PROJET D'USINE DE FABRICATION D'ENGRAIS

Étude d'impact sur l'environnement déposée au ministre du Développement Durable, de l'Environnement, de la Faune et des Parcs

Entreprise IFFCO Canada Ltée, Bécancour

ADDENDA A

Figure 2

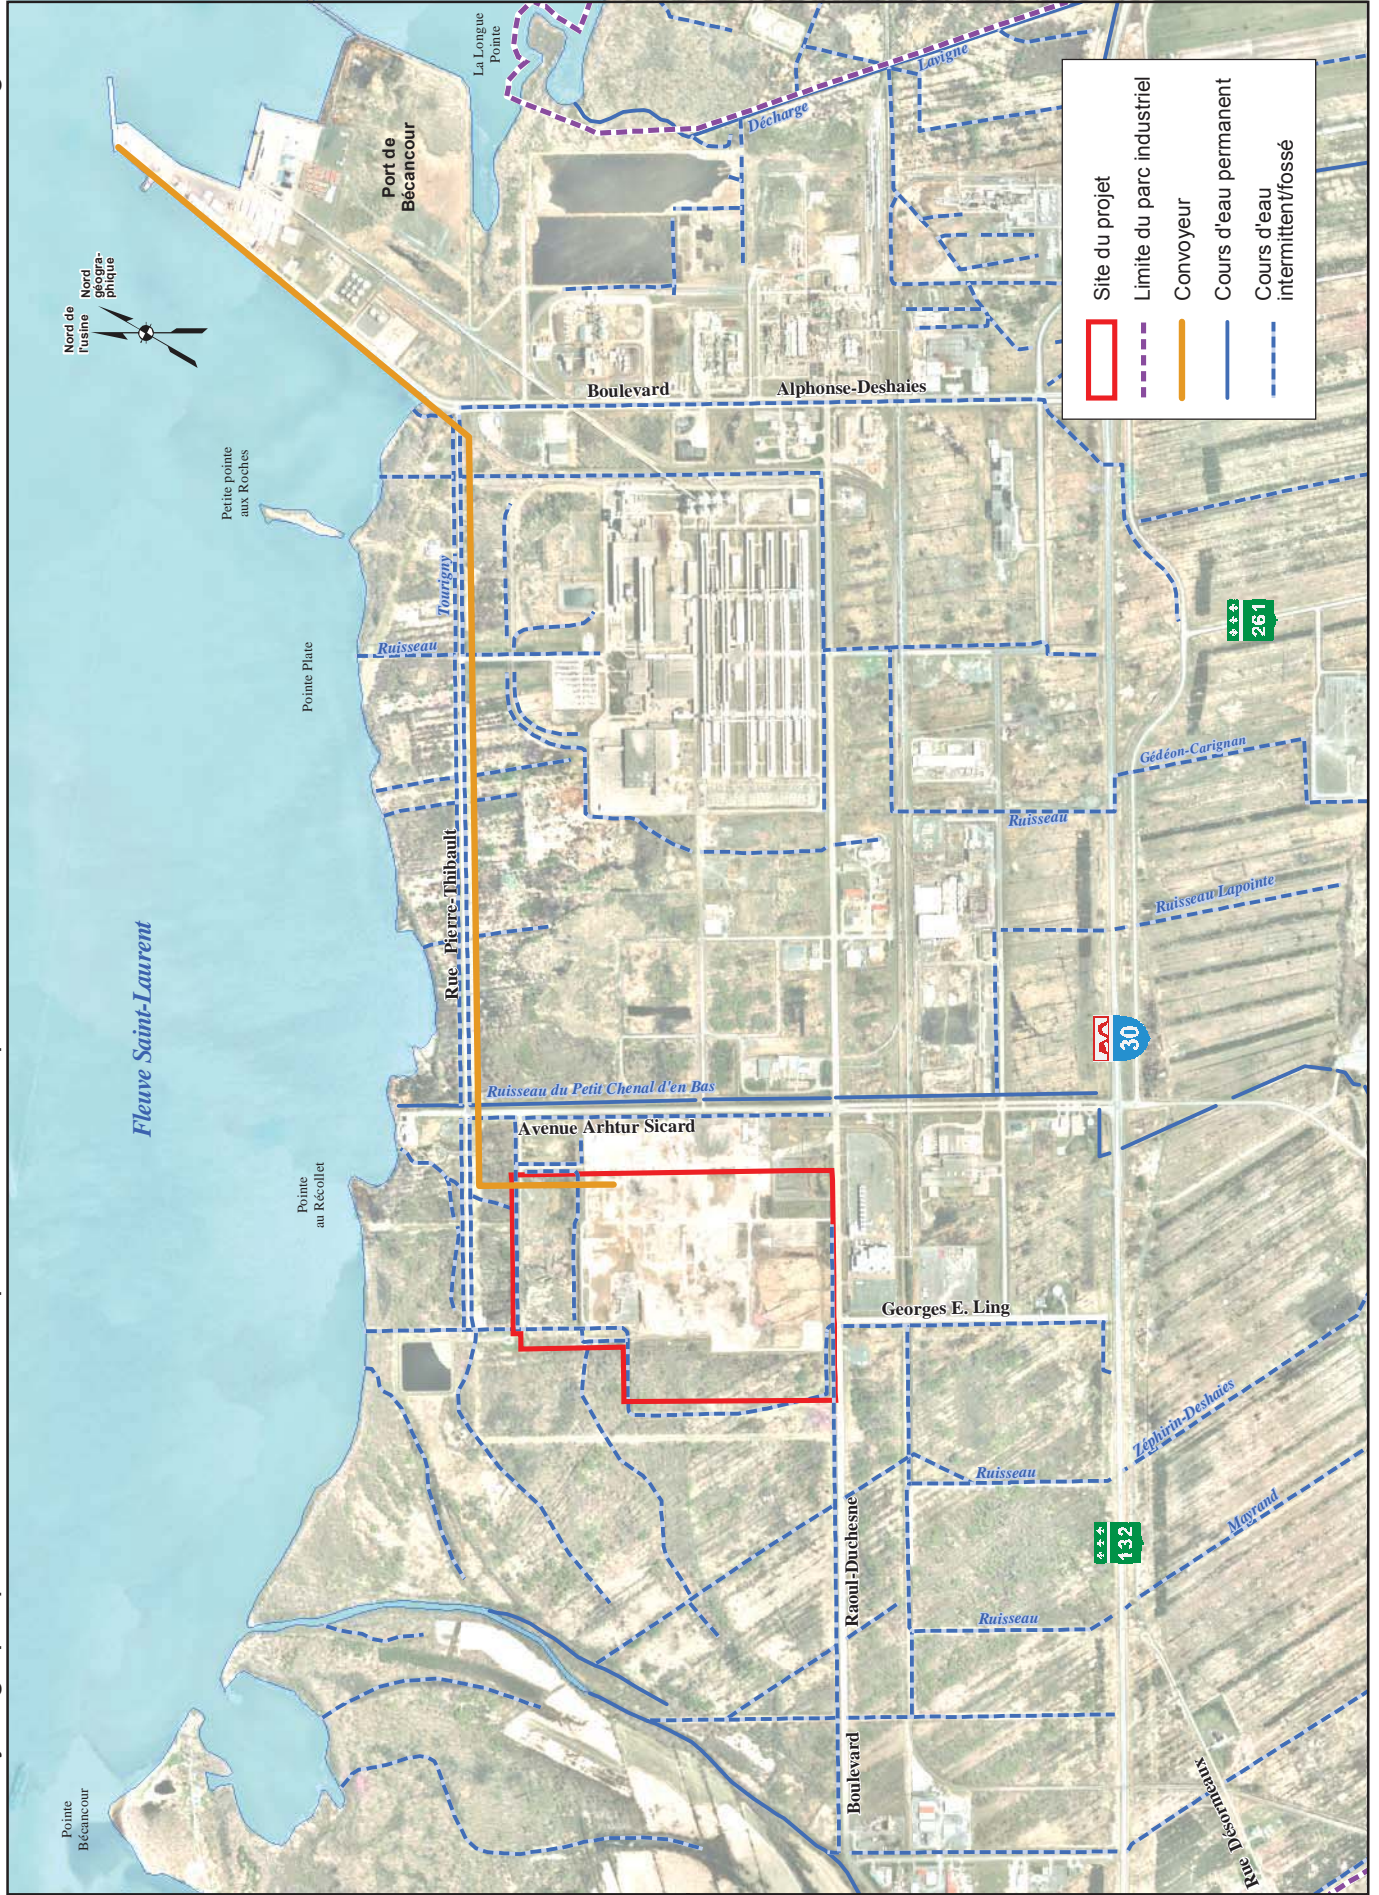
Il devra également présenter les points de rejet en s'assurant de modifier au minimum le patron d'écoulement des cours d'eau du secteur.

La cartographie du réseau hydrique du secteur a été bonifiée afin de bien visualiser les cours d'eau permanents et intermittents, ainsi que les fossés de drainage (Figure 2). Une étude hydraulique et un plan de gestion des eaux de ruissellement seront réalisés préalablement au début des travaux de construction et seront présentés à l'étape des certificats d'autorisation. Le

plan de drainage sera conçu afin de minimiser les modifications au patron d'écoulement des cours d'eau du secteur. Ce n'est qu'à ce stade que les points de rejet précis des eaux pluviales non contaminées pourront être identifiés précisément
